NAFUKOVACÍ HALA A ZÁZEMÍ - DSP

Dodatek č.1 - změny specifikace stavby

18.10.2024

Název stavby:	NAFUKOVACÍ HALA A ZÁZEMÍ
Místo stavby:	675 71 Náměšť nad Oslavou
Parcelní č.	1030/2
Katastrální území:	Náměšť nad Oslavou [701564]
Charakter stavby:	Novostavba
Účel stavby:	Sezónní zastřešení tenisového kurtu se stavbou doprovodného zázemí
Stavebník:	Město Náměšť nad Oslavou, Masarykovo nám. 104, 675 71 Náměšť nad Oslavou Tenisový klub Náměšť nad Oslavou, o.s., J. Wericha 840, 675 71 Náměšť nad Oslavou
Zpracovatel:	Ing. arch. Jiří Šťáva, Lipová 213, Náměšť nad Oslavou 675 71 autorizovaný architekt 04940 Ing. arch. Elisabeth Selarová

Schema betonové obruby hřiště - možnost kotvení haly:
(hloubka základové spáry je pouze orientační - nutno ověřit)

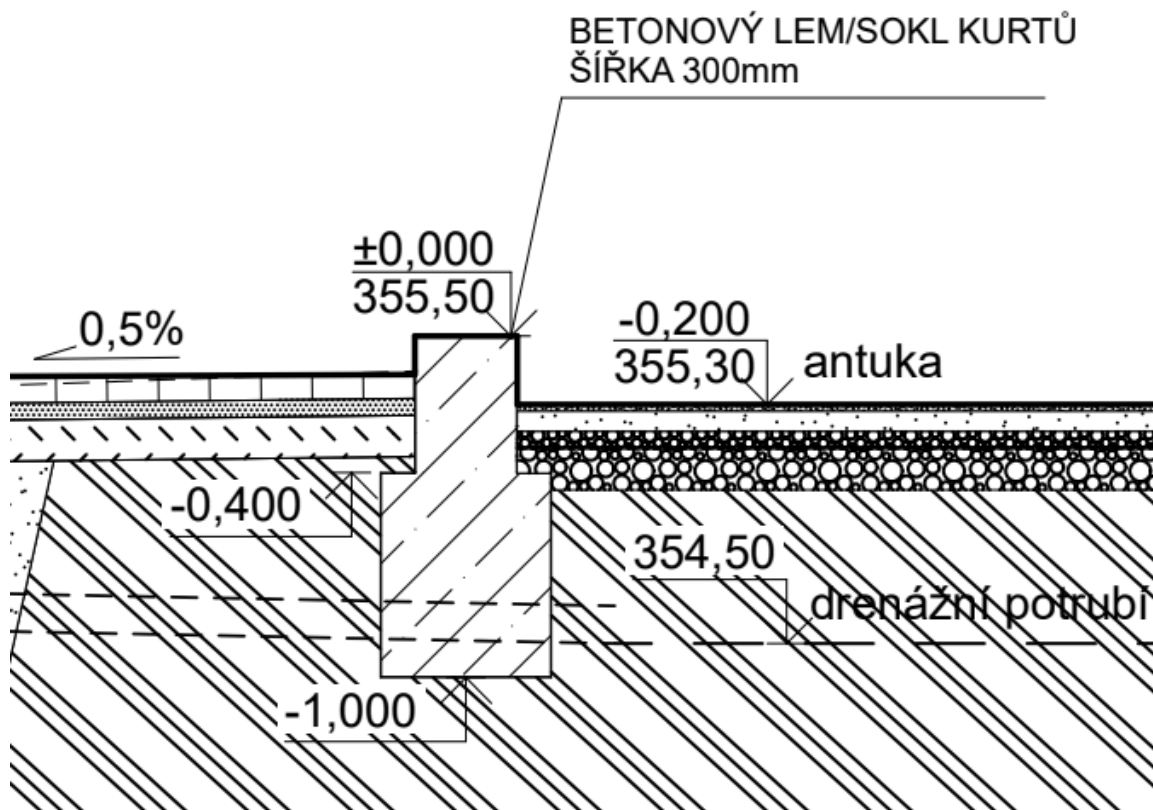
Dodávka a montáž - Nafukovací hala vč. vystrojení a vybavení - dle specifikace dle PD (dvouplášťová nafukovací hala kotvená do země). Umožňuje se alternativní systém řešení haly - lanový systém tří nebo čtyř plášťový - hlavní PVC plachta + izolační UV stabilizovaná izolační bublinková folie + Vrchní ochranná folie UV stabilizovaná. Možnost alternativního kotvení do stávajícího betonového soklu kurtů. Dodavatel musí prokázat obdobné vlastnosti a možnost použití zvoleného řešení dodáním certifikací, dokumentací výrobku plnicího funkci stavby, nebo prováděcí dokumentací haly a kotvení. Osvětlení uvažovat samostatně v části SO5.
